监理检查记录表

工程名称：宜城申宜流水镇 100MW 农光互补光伏电站项目

编号：YCGF-ZLJC-006

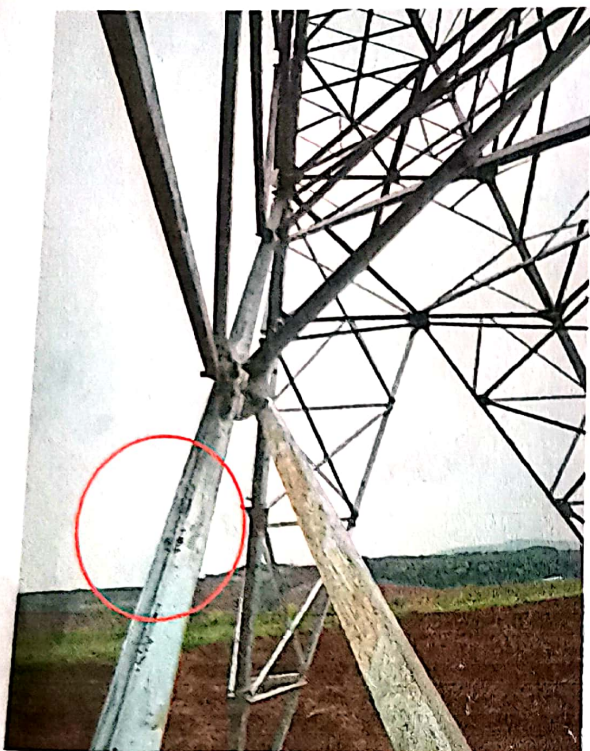
塔材镀锌层破损已生锈

部分螺栓缺少防盗帽

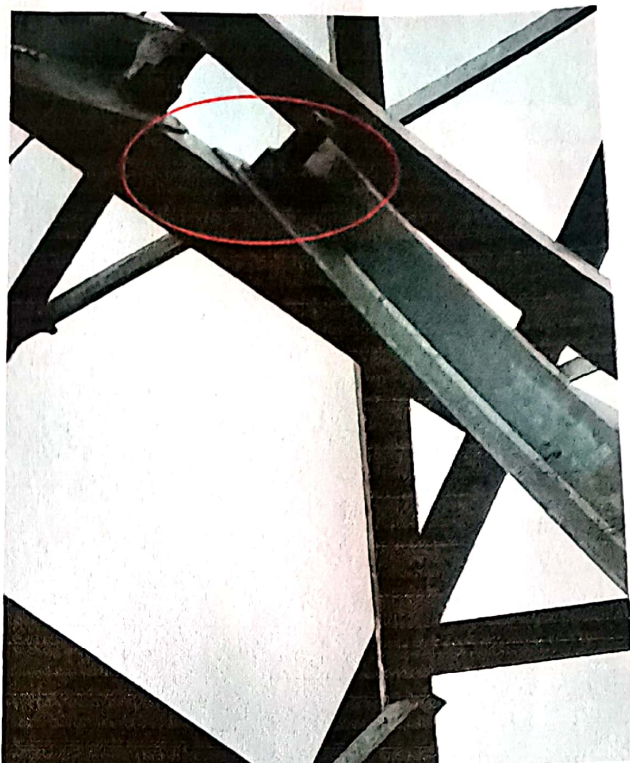
塔身与接地螺栓紧固不到位

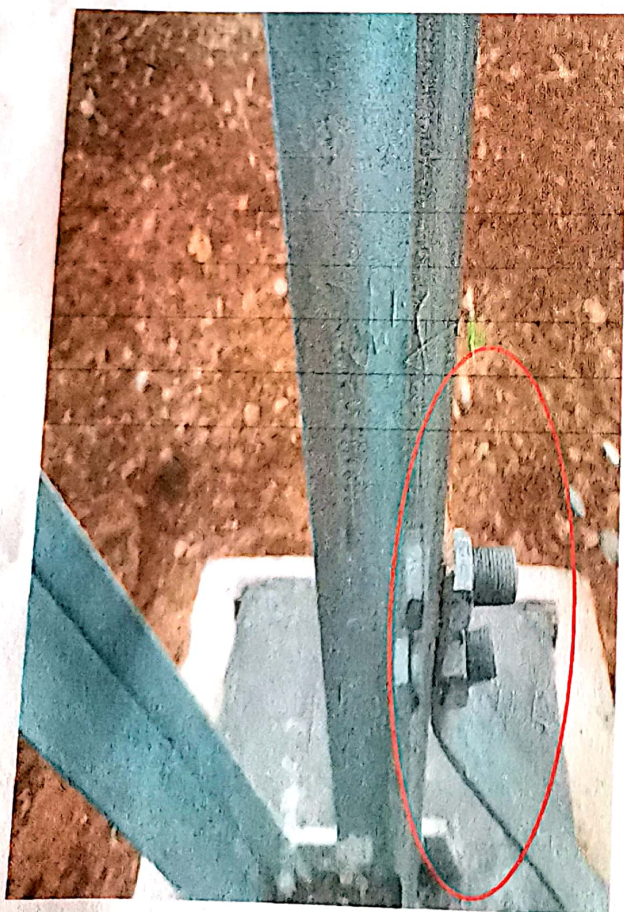
地脚螺栓紧固不到位
